Rapport d'analyse environnementale

**Réaménagement de la route 132 à Oak Bay
Municipalité de Pointe-à-la-Croix
Gaspésie**

Dossier 3211-05-373

Le 4 février 2004

FIGURE 2 : VARIANTES DU TRACÉ

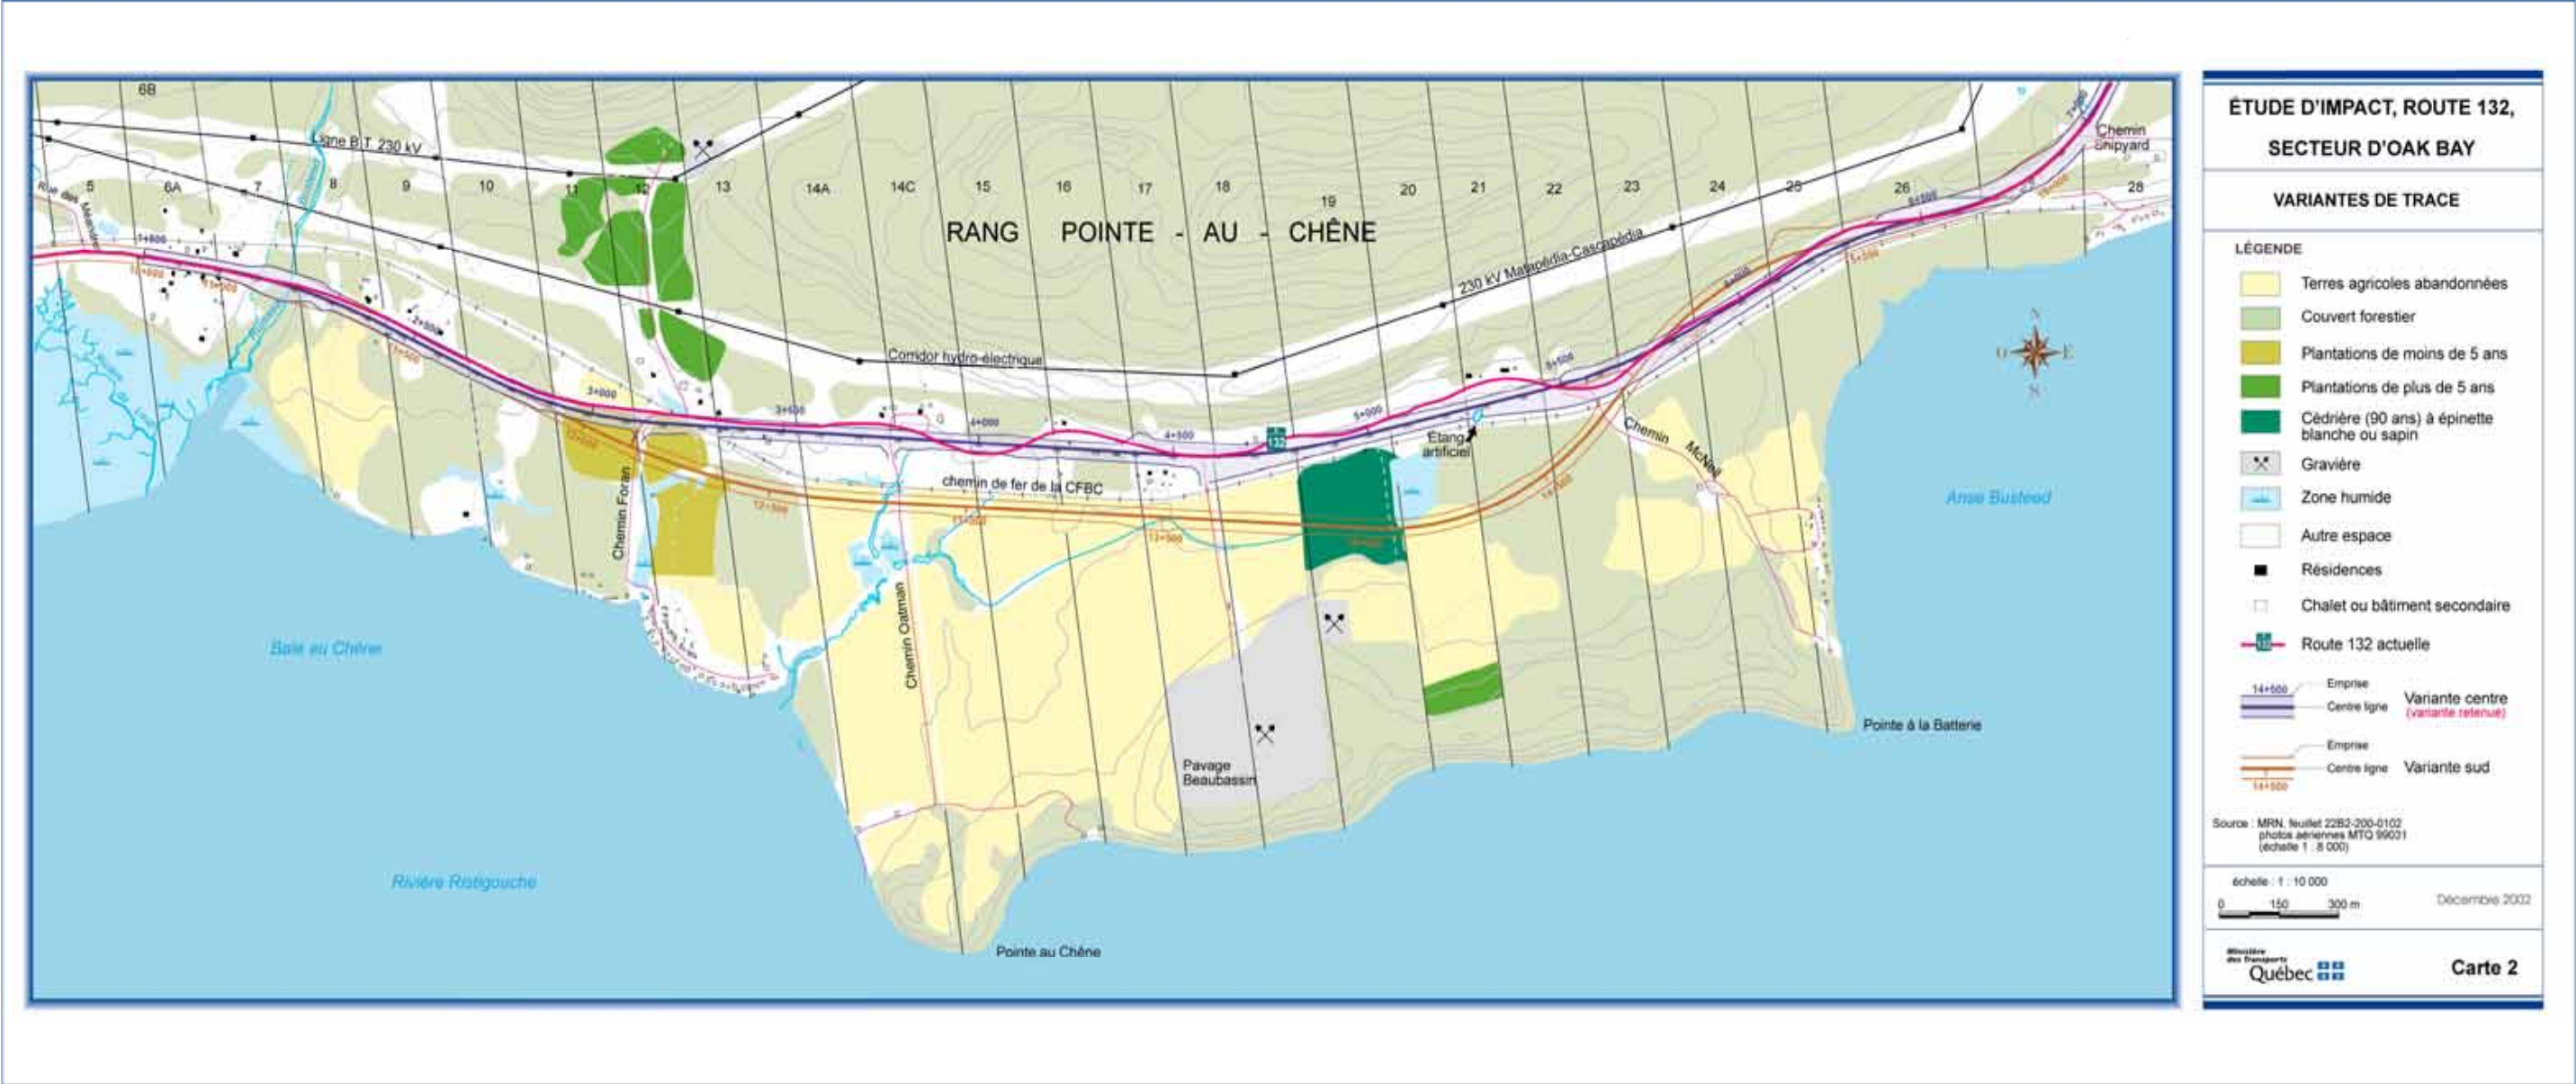
L'analyse des variantes fait partie intégrante du processus d'évaluation environnementale. Au départ, l'étude d'impact soumise par le MTQ présentait trois hypothèses constituant autant de variantes devant permettre de régler les problématiques identifiées. Les variantes centre, nord et sud ont donc été analysées. Dès le début de l'analyse comparative, le MTQ a rejeté la variante nord et retenu les variantes centre et sud pour une analyse comparative détaillée.

L'équipe d'analyse du MENV estime que le MTQ a expliqué de façon satisfaisante à la section 4.3.1 de l'étude d'impact les principaux motifs du rejet de la variante nord pour une analyse détaillée. L'équipe d'analyse convient que cette variante répond mal aux objectifs visés par le projet, entre autres, en raison des impacts sur l'environnement qui seraient plus importants et des contraintes imposées par la topographie accidentée, des désavantages techniques qui la rendent coûteuse et qu'elle est nettement désavantageuse par rapport aux exigences du transport lourd.

Toutefois, il est à noter que l'absence de quelques critères ou de discussions sur certains des critères retenus auraient pu apporter un éclairage supplémentaire à la prise de décision. Mentionnons ici certains éléments du milieu biologique comme la présence d'espèces rares, menacées, vulnérables et patrimoniales, ou encore les impacts sur le climat sonore.

Malgré le commentaire qui précède, l'analyse des variantes a permis de constater que les variantes centre et sud ne se distinguent pas réellement l'une de l'autre en ce qui concerne plusieurs des éléments de comparaison retenus par l'initiateur.

En ce qui concerne le milieu humain (cadre bâti et utilisation du sol), la variante centre requiert presque trois fois plus d'expropriations (8 contre 3) que la variante sud. Selon les constatations faites par l'équipe d'analyse du MENV lors d'une visite de terrain effectuée en juin 2002, il existe de bonnes possibilités de relocalisation pour les résidants dans le secteur.

En ce qui a trait au climat sonore, l'équipe d'analyse désire souligner que le MTQ aurait eu avantage à effectuer une comparaison plus significative de cet élément. En effet, bien que cet élément se retrouve au tableau synthèse des éléments de comparaison des variantes (tableau 5.2

de l'étude d'impact), l'initiateur a omis d'en discuter dans la section 5 de l'étude d'impact destinée à l'analyse comparative des variantes. Cette omission rend difficile la comparaison des variantes et ne permet pas de statuer sur celle offrant concrètement la meilleure performance pour cet élément.

Cependant, la visite de terrain effectuée en juin 2002, nous a permis de constater que plusieurs résidences sont déjà situées très près de la route et que plusieurs d'entre elles subiront un rapprochement supplémentaire. Ainsi, en ce qui concerne le climat sonore, nous déduisons que c'est en raison du doublement de l'infrastructure sur une partie du tronçon et de l'éloignement des résidences du nouvel axe que la variante sud serait plus avantageuse que la variante centre.

L'équipe d'analyse du MENV est d'avis que, de façon générale, les éléments retenus par le MTQ pour effectuer son analyse détaillée des variantes sont adéquats.

L'étude détaillée des variantes, selon les critères retenus par le MTQ, permet à l'équipe d'analyse du MENV de conclure que ce dernier a retenu le tracé qui répond le mieux à ses objectifs de sécurité et à ceux des divers intervenants municipaux et régionaux dans le domaine du développement socioéconomique tout en présentant les impacts sur l'environnement les moins importants.

À la lumière des informations fournies dans l'étude d'impact et de la description des composantes du projet réalisé par le MTQ, l'équipe d'analyse du MENV est en accord avec le choix de cette variante. Cette variante apparaît indiquée selon les conditions qui seront discutées ci-après et comme la meilleure solution pour résoudre à long terme les problèmes de sécurité routière de ce tronçon de la route 132 tout en minimisant les répercussions environnementales.
